36-1・エアコン (3)

※ 2008 年 8 月～

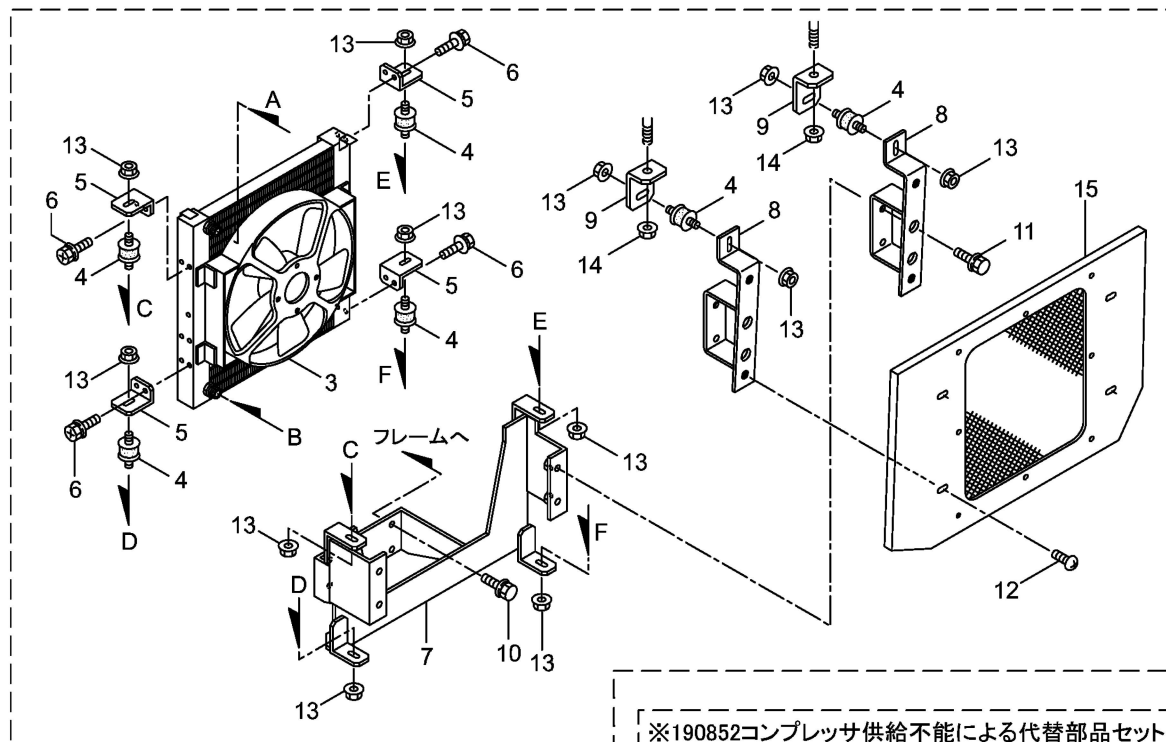
※190852コンプレッサ供給不能による代替部品セット
